SACHSENRING

MITTEILUNGEN DES VEB SACHSENRING AUTOMOBILWERKE ZWICKAU

Tr. 71 J u. A 20

Markierung des Zündzeitpunktes

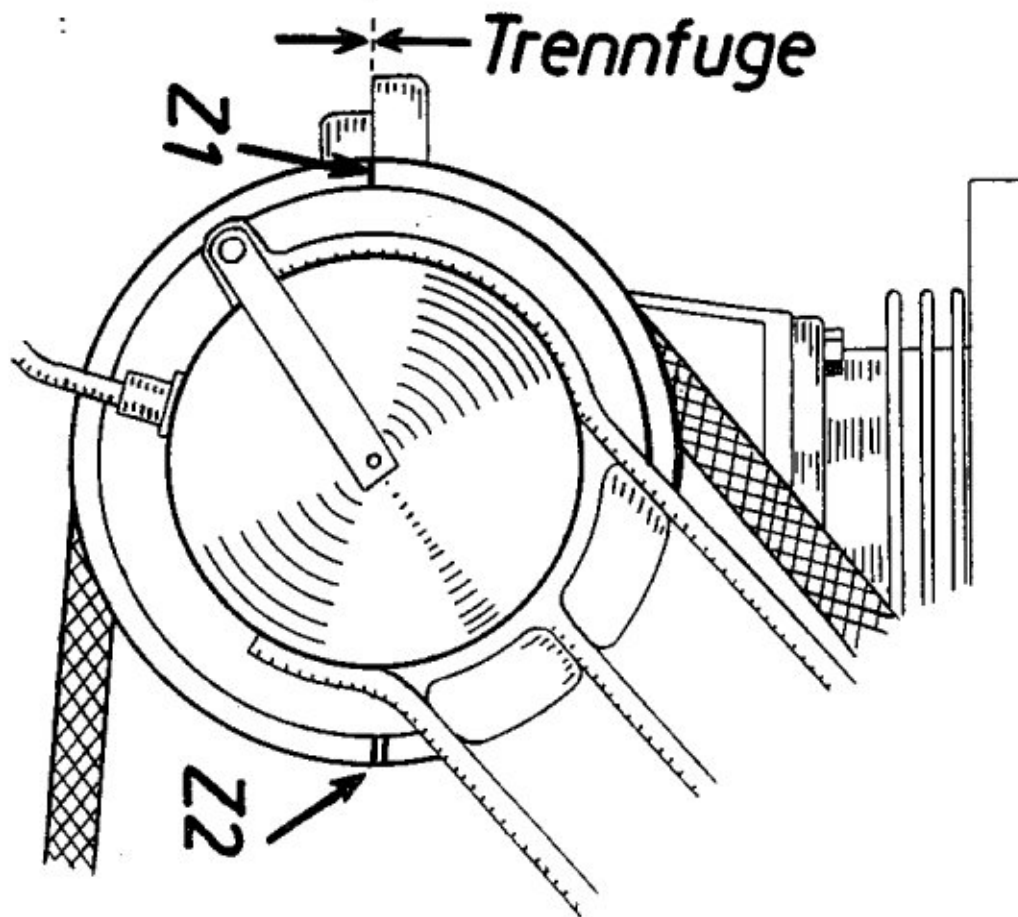
Zur besseren Zündeneinstellung wird ab Mitte September die Markierung für den Zündzeitpunkt 1. und 2. Zylinder nicht mehr auf dem Schwungrad, sondern auf der Keilriemenscheibe angebracht. Der Zündzeitpunkt 1. Zylinder ist durch einen und für den 2. Zylinder durch zwei Striche markiert. (Siehe Skizze Z1 und Z2) Die Markierung des einzustellenden Zylinders ist in eine Linie mit der Trennfuge Kurbelgehäuseoberteil - unterteil zu stellen. Wir bitten, dies zu beachten.
